11月末での工事進捗率は26.8%であり、予定より工事の進捗が遅れている状況であります。その主な要因としましては、基礎杭を支持する岩盤の位置が、当初想定した位置より深いことが判明し、ボーリング調査や再設計等に日数を要したためです。また、現段階での再設計の結果、下図のとおり追加工事が必要となることから、平成22年5月末までの工期について、延長が必要となると思われます。なお、延長期間については、現在、見直し作業を進めており、改めてきちんとご報告いたします。いずれにしても、目的どおりの安全な施設を完成させるために、今後とも全力をあげて取り組んでまいります。

現段階での変更図及び進捗状況

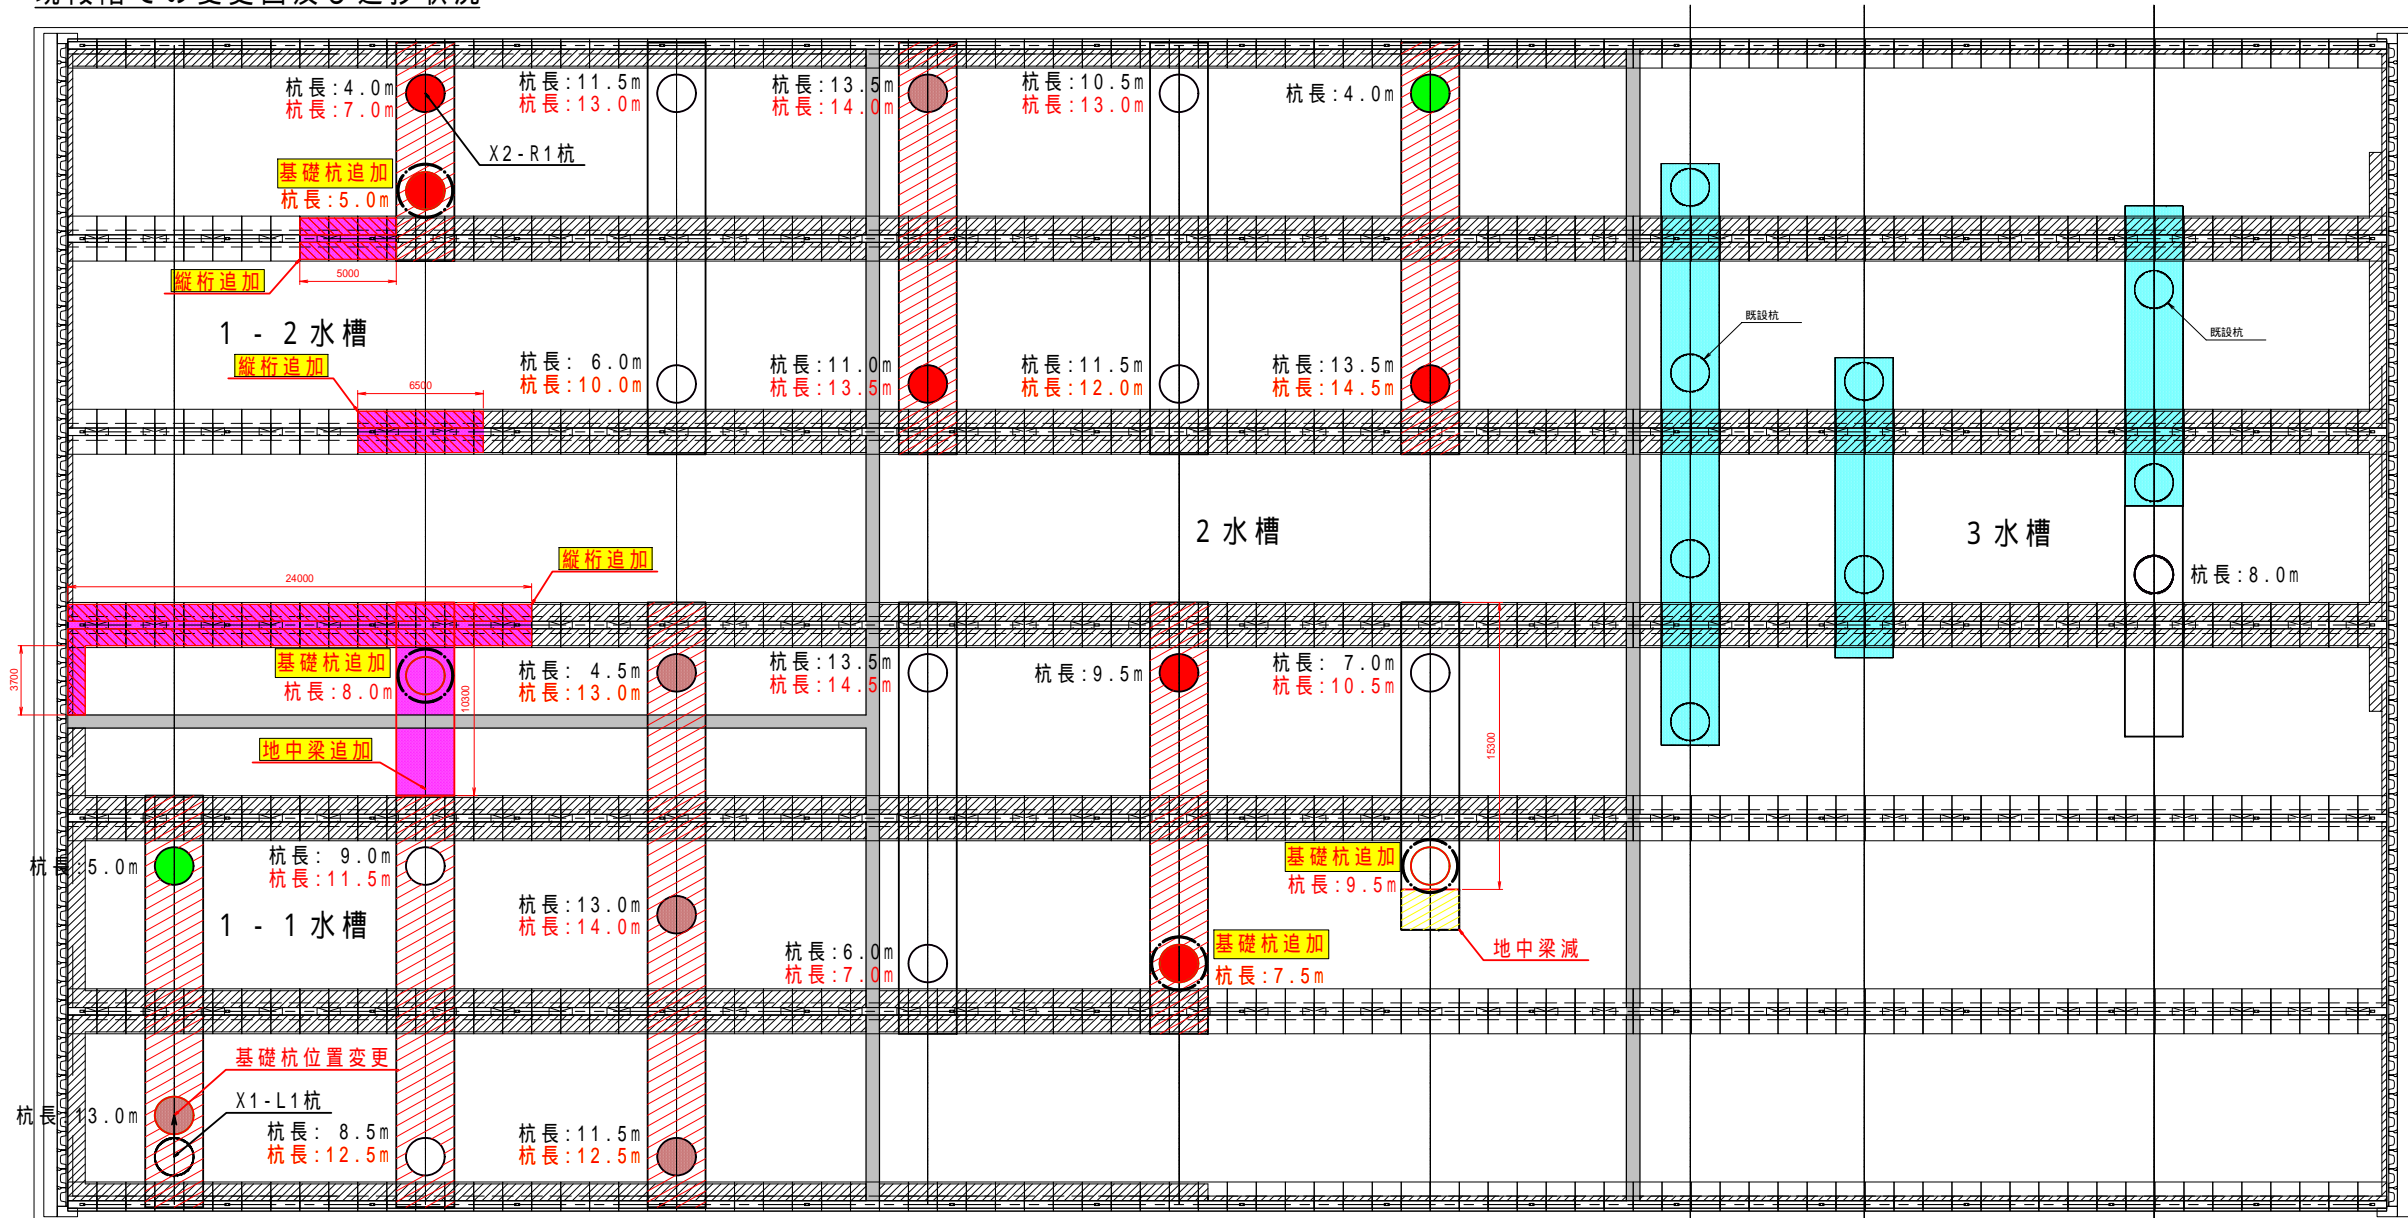
追加工事

- 基礎杭追加
- 杭長 黒：当初杭長
- 赤：変更杭長
- 地中梁・縦桁の追加箇所
- 基礎杭掘削中
- 基礎杭掘削完了
- 鉄筋組立完了
- ▨ 地中梁掘削完了
